Autorité environnementale

Avis délibéré de l'Autorité environnementale sur le projet de slipway d'Arles (13)

n°Ae : 2014-115

Figure 2 : carte de la hauteur de la crue de référence (centennale) sur le site (Source dossier)

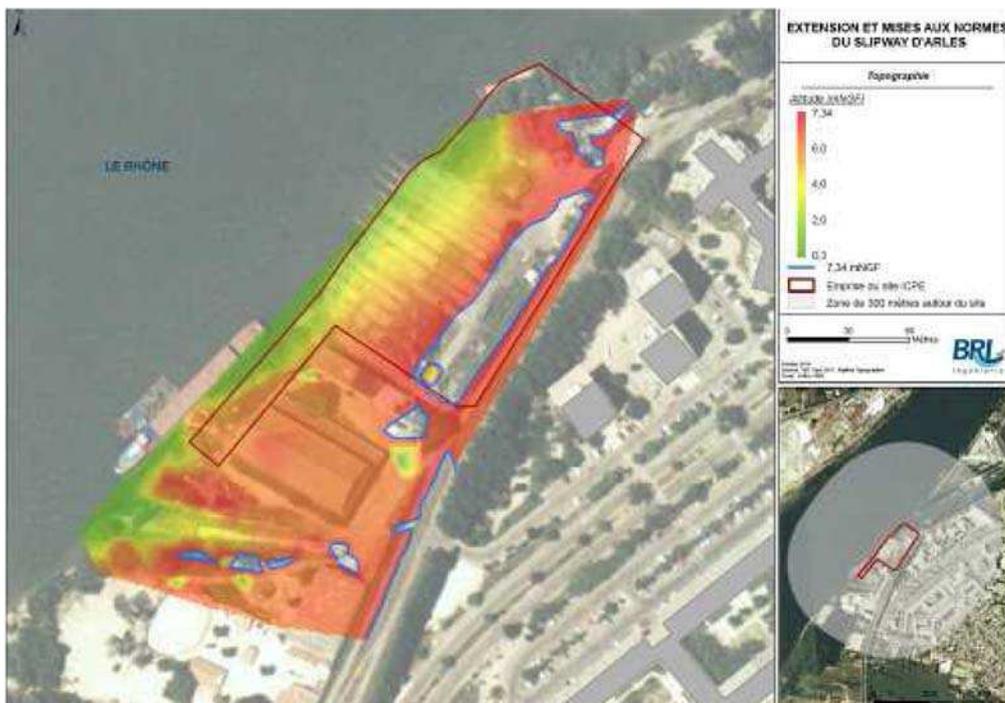
Le site est situé en zone inondable entre le fleuve et la digue qui protège le quartier d'habitation de Barriol (Cf. Figure 2). La route d'accès au site est inondée dès que le Rhône atteint un débit de 6 000 m³/s, ce qui correspond à une fréquence de crue comprise entre biennale et quinquennale. Dans une telle situation, donc relativement fréquente, le site est évacué, les navires étant remis à l'eau et amarrés dans la zone d'attente au sud-ouest du site sous la surveillance de leur équipage. Celle-ci sera aménagée, dans le cadre de ce projet, avec une série de six ducs d'Albe¹¹ pour l'amarrage des bateaux. Une surveillance météorologique permanente permet d'anticiper la survenue des crues afin de prendre les dispositions évoquées ci-dessus à temps.
